# Réponse à l'avis de la Mission Régionale d'Autorité environnementale (MRAe)

**Projet de parc éolien « Coat Ar Bellegues »**

*Commune de Saint-Connan (22)*

**Août 2023**

Figure 2 : Comparaison des temps d'arrêt pour un bridage sur seuils (5,5 m.s-1 et 10°C, zone encadrée en rouge) avec l'activité chiroptérologique enregistrée (patatoïdes bleu à jaune).

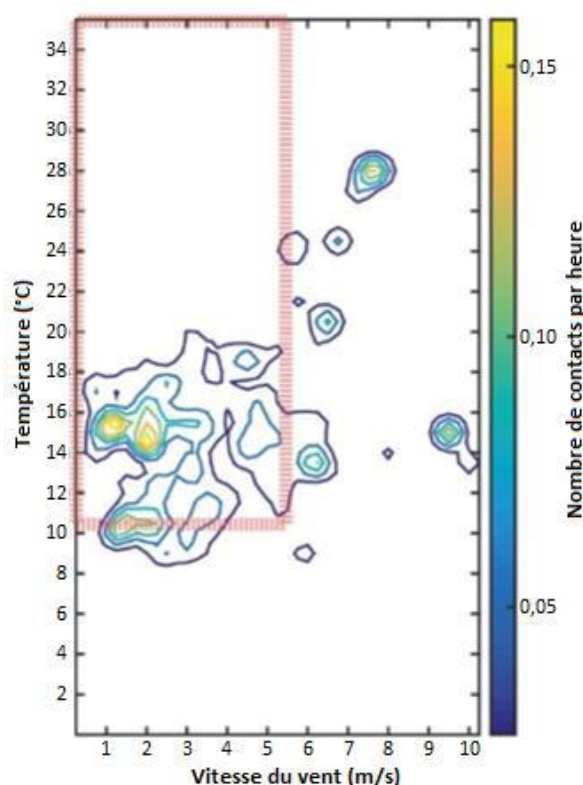
Page 3 de l'avis : La société P&T Technologie prévoit de mettre en œuvre un bridage dynamique grâce à la détection sonore des chiroptères. Des compléments d'explication devront toutefois être apportés pour s'assurer de l'efficacité de cette disposition. Le porteur de projet devra également préciser la manière dont il articulera la mortalité des chiroptères et de l'avifaune et l'adaptation du bridage en conséquent.

La Figure 2 permet de montrer l'activité des chiroptères non prise en compte par un bridage sur seuils. Il apparaît donc important de vérifier le taux d'activité en temps réel pour régler les éoliennes le plus pertinemment possible.

Les sons détectés par le TrackBat en nacelle sont analysés automatiquement en temps réel et seul l'indice d'activité (nombre de contacts par minute, toutes espèces confondues) est transmis vers le serveur local centralisant les risques. Il utilise cette donnée pour nuancer le risque théorique de l'activité, dans l'objectif de préserver 90% des contacts de chiroptères enregistrés.

Ainsi, si les paramètres météorologiques sont modérément favorables mais qu'aucun contact n'est enregistré en nacelle, alors il n'y aura aucun arrêt lancé. A l'inverse, en cas de conditions météorologiques défavorables mais avec un pic d'activité de chiroptères (lors des migrations, par exemple), un arrêt ProBat sera lancé.
